明溪经济开发区A区南北道路（盈梓-龙舜） 建设项目

变更图设计

明溪经济开发区A区南北道路(盈梓-龙舜)建设项目 变更说明

原设计污水管道平面图

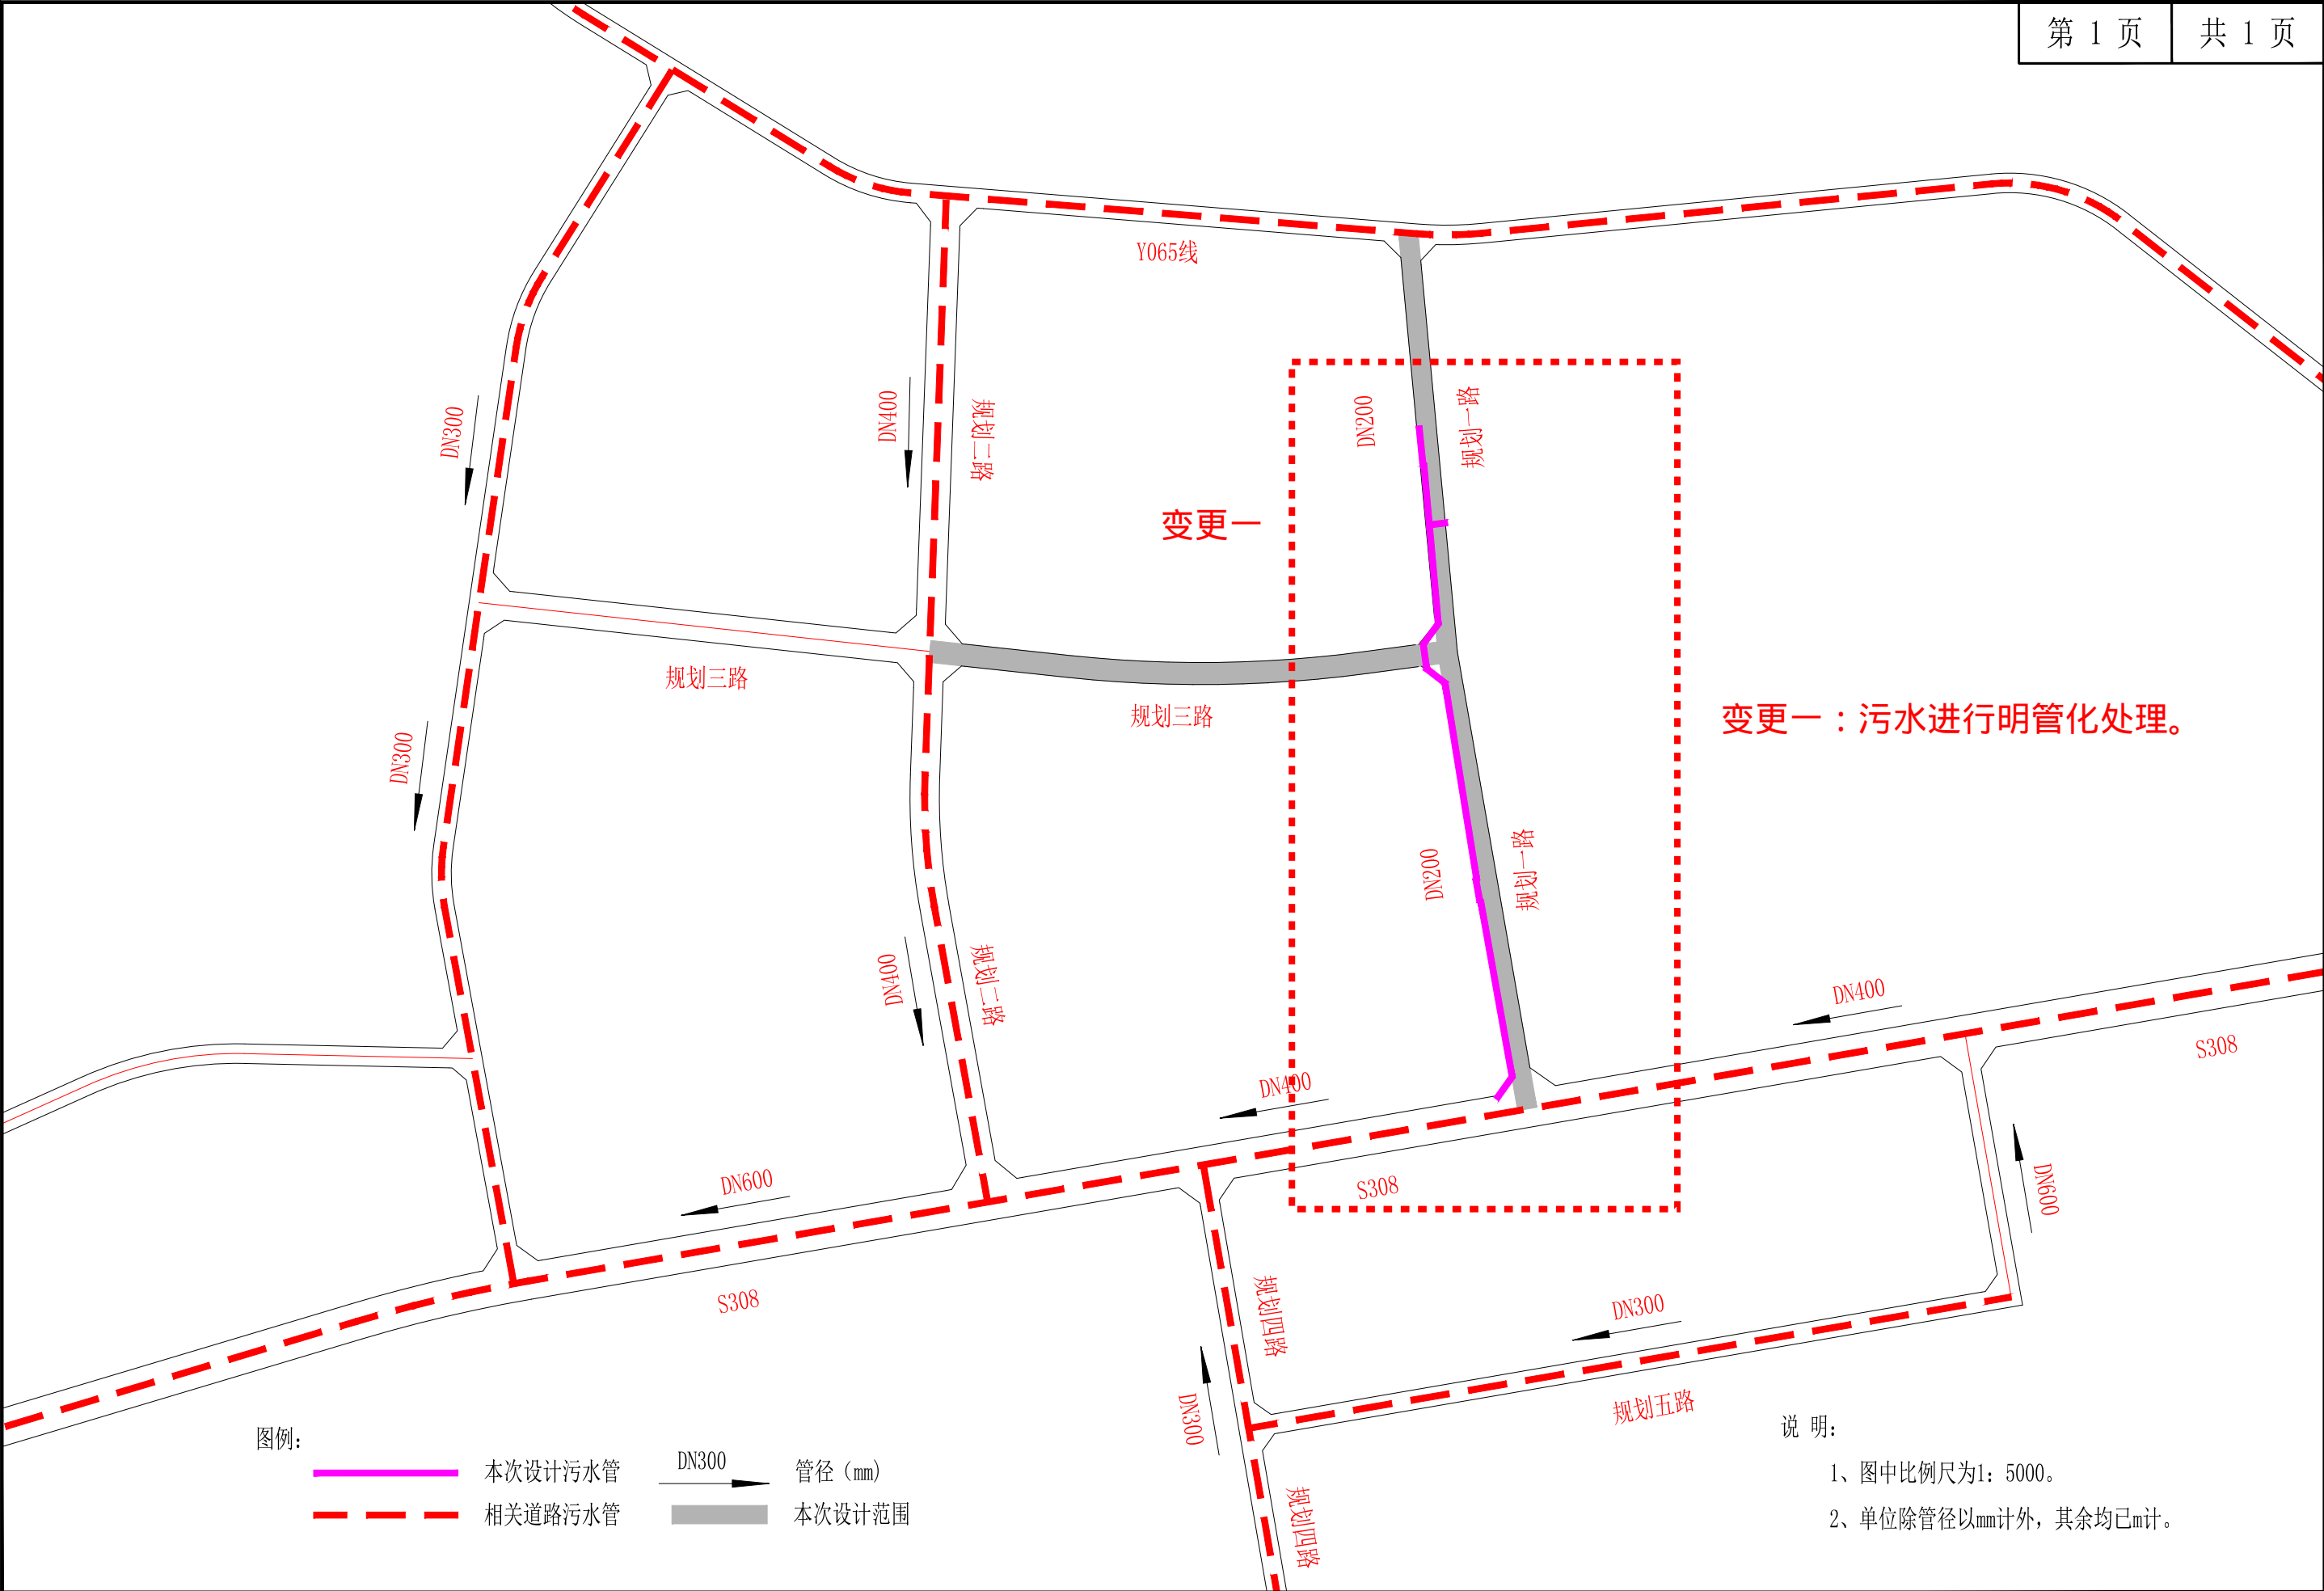
- 1、规划一路、规划三路人行道。（变更原因：根据业主需求变更）
- 2、规划一路污水管道。（变更原因：污水进行明管化）
- 3、规划一路起点进行局部调整（变更原因：规划一路起点右侧，因加油站不能迁移，路线交叉口进行调整。）
- 4、规划三路起点进行局部调整（变更原因：规划三路与规划二路交口暂未实施。）
- 5、规划一、三路设计标高（变更原因：规划一、三路，因现场实际情况设计标高进行调整。）
- 6、涵洞口接至规划一路雨水管道（变更原因：因地块原因，涵洞口排入雨水管道进行调整）
- 7、电力管道进行调整（变更原因：电力管道因现场实际情况进行调整。）
- 8、通信管道进行调整（变更原因：通信管道因现场实际情况进行调整。）
